Verslag huishoudelijke elektrische installatie op laagspanning en zeer lage spanning

Referentie: **003-20261027-01**	Datum controle: **27/10/2026**
Keurder: **003**

Eigenaar:	**Petra Vanmol**	EAN-code:	**Onbekend**
Adres installatie:	**D'Uitseweg 5, 9320 - Aalst**	Nummer teller(s):	**1SAG1100699877**
		Distributienetbeheerder installatie:	**Fluvius**

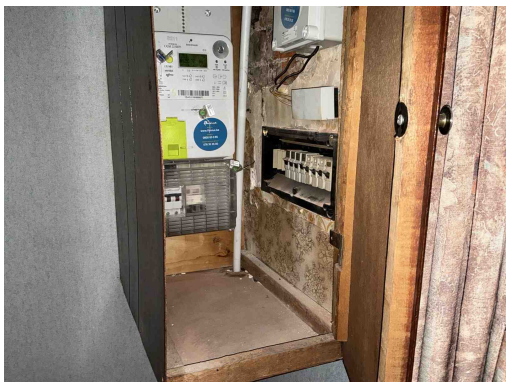
B29 - Het elektrisch verdeelbord in een huishoudelijke ruimte is niet voorzien van een deur (Boek1: 5.3.5.1).

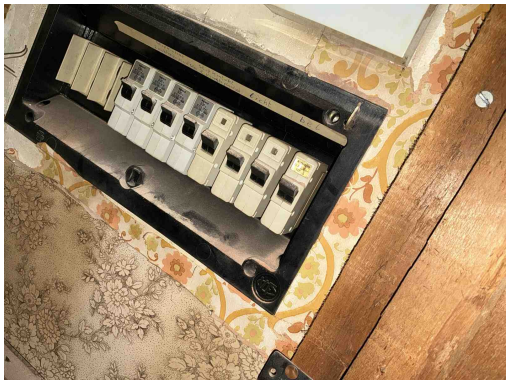
B02 - Het elektrisch verdeelbord is onvoldoende bereikbaar (Boek 1: 5.3.5.1).

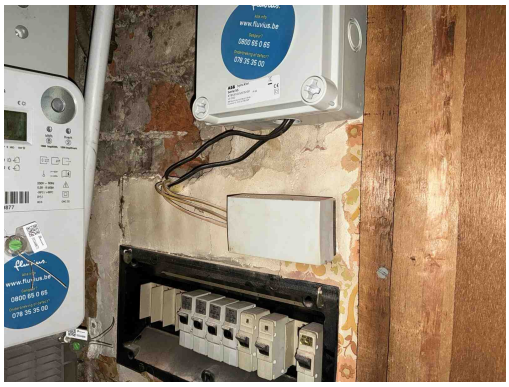
D08 - De nodige markeringen op de beveiligingstoestellen ontbreken of zijn onleesbaar (Boek 1: 5.3.5.5).

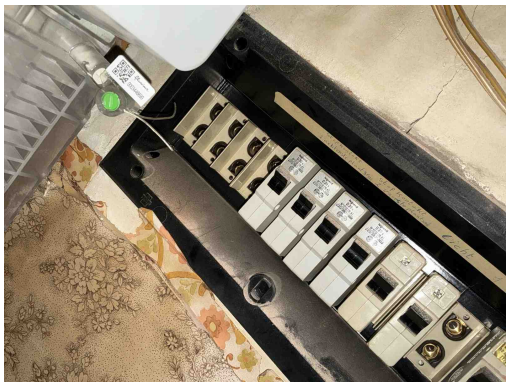
C21 - Het gebruik van geleiders van het type VOB, zonder bijkomende afscherming is niet toegestaan (Boek 1: 5.2.9.6).

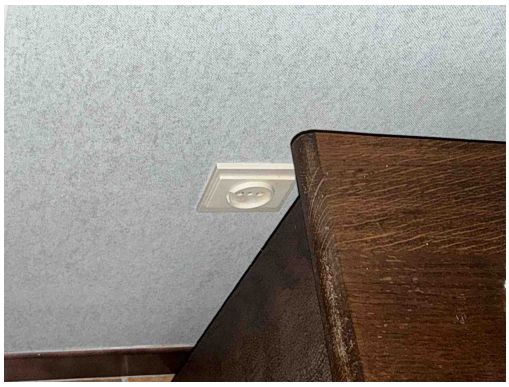
B30 - De houder van de beveiliging in een huishoudelijke ruimte is niet voorzien van aangepaste kalibreerelementen (Boek1: 5.3.5.5).

B06 - Het elektrisch verdeelbord heeft niet de minimale beschermingsgraad IPXX-B in een gewone ruimte (Boek 1: 4.2.2.3).

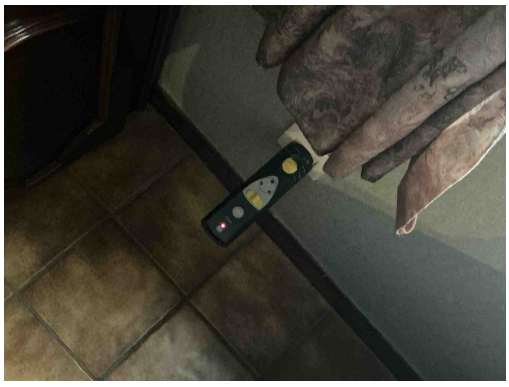
A20 - Er bevindt zich een contactdoos zonder beschermingsgeleider in de elektrische installatie. Deze is niet geplaatst achter een differentieelstroombeschermingsinrichting met grote (max. 30mA) of zeer grote (max. 10mA)gevoeligheid. (Boek 1: 8.2.1.b)

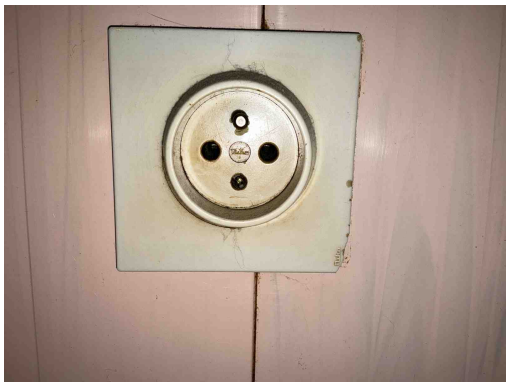
T12 - De contactdozen bezitten geen aangesloten aardingscontact (Boek 1: 4.2.2.3/5.3.5.2).

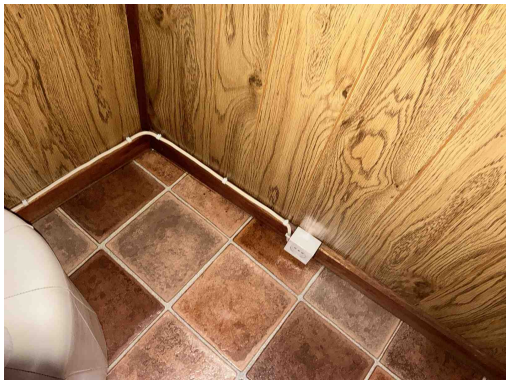
T11 - De contactdozen waarvan de toegekende stroomsterkte maximaal 16A en de toegekende spanning maximaal 250V bedraagt en niet bedoeld zijn voor de voeding van een of meerdere verbruikstoestellen voor een specifiek doel en niet geplaatst zijn in of op schakel- en verdeelborden, beschikken niet of IPXX-D (incl. gemeenschappelijke delen residentieel geheel) (Boek 1: 4.2.2.3/5.3.5.2).

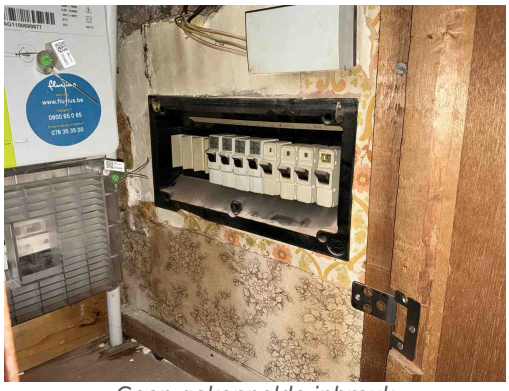
T13 - Opbouwcontactdozen en/of -schakelaars zonder achterplaatje mogen niet rechtstreeks op een brandbare ondergrond bevestigd worden (Boek 1: 4.3.3.5).
